نحوه اصلاح محل قرار گیری ترمو فیوز محصول 530

جهت واحد خدمات پس از فروش

یخچال :

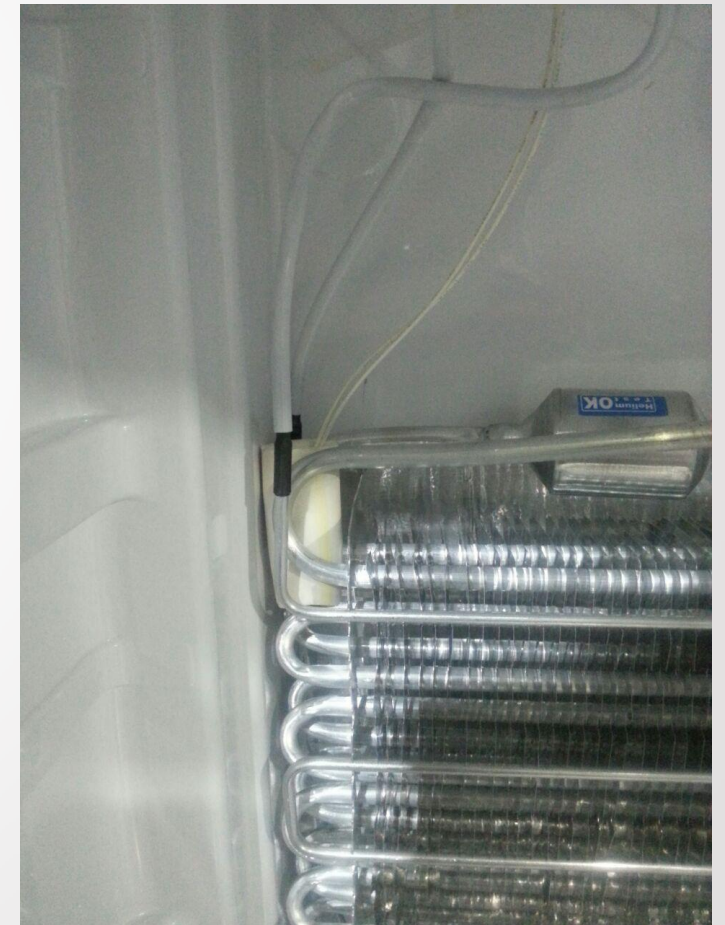
یک قطعه 6 سانتی متری لوله اسفنجی سفید رنگ با کد 130050074(با قطر داخلی 10 خارجی 23 میلیمتر) برش داده و مطابق شکل در سمت چپ اواپراتور یخچال قرار دهید:

سپس مطابق شکل سنسور ترمو فیوز بطور کامل درون لوله اسفنجی قرار بگیرد
